Asunto: Respuesta a nota DIDE-SD-1237-22 – Solicitud de Información MiAmbiente

En respuesta a la nota DIDE-SD-1237-22 del 17 de noviembre de 2022 por la solicitud del Ministerio de Ambiente sobre el trámite del EsIA del proyecto en referencia, tenemos a bien darle respuesta a los puntos mencionados en dicha nota:

De acuerdo a lo establecido en el artículo 43 de Decreto Ejecutivo No. 123 de 14 agosto de 2009, modificado por el Decreto Ejecutivo No. 155 de 5 agosto de 2011, le solicitamos la primera información aclaratoria al Estudio de Impacto Ambiental (EsIA) Categoría III, titulado **“REHABILITACIÓN DE LAS CALLES DE ISLA COLÓN Y CONSTRUCCIÓN DE LA CIRCUNVALACIÓN COSTERA LA FERIA - BOCA DE DRAGO - PLAYA BLUFF-PLAYA PAUNCH, SISTEMA DE BOMBEO Y REMOZAMIENTO DEL PARQUE SIMÓN BOLÍVAR, PROVINCIA DE BOCAS DEL TORO”**, a desarrollarse en los corregimientos de Bocas del Toro y Boca del Drago, distrito y provincia de Bocas del Toro que consiste en lo siguiente:

Foto 5. Deslizamiento que provocó la inestabilidad de la vía.

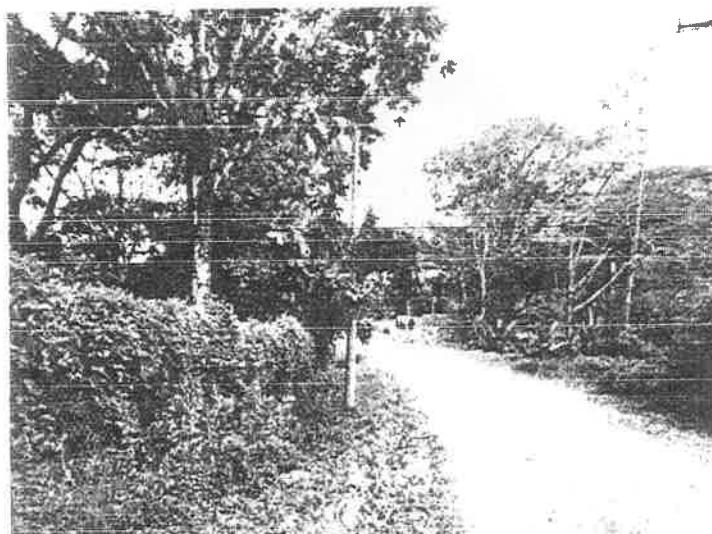
En la coordenada sexagesimal $09^{\circ} 21'47.84''$ N $-82^{\circ} 15' 26.33''$ W, entre las estaciones 1k+065 a 1k+105, en el lado derecho en dirección a la playa Boca del Drago, se observó un deslizamiento que afectó la estabilidad de la vía.

Foto 9. Erosión de terreno para soporte de la carpeta asfáltica.

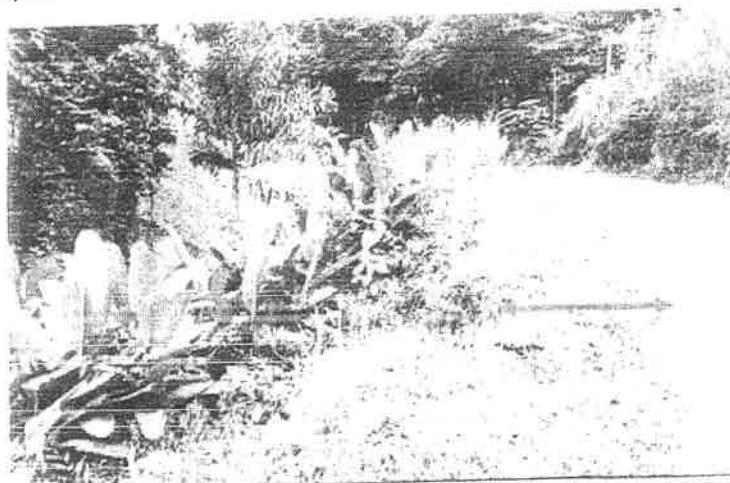
Entre la estación 3k+350 a 3k+400, en el lado derecho de la vía, se observó inestabilidad del terreno por exceso de humedad y erosión parcial de la vía.

Foto 11. Erosión próxima a la carpeta asfáltica.

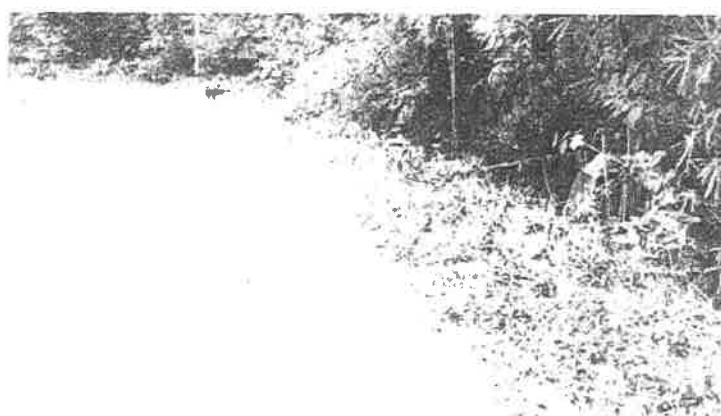
En la coordenada sexagesimal 09°22'58.30" N -82°15'48.98" W, entre las estaciones 3k+680 a 3k+870, en el lado derecho e izquierdo de la vía, se observó la erosión del terreno y la falta de un sistema adecuado para estabilizar las laderas.
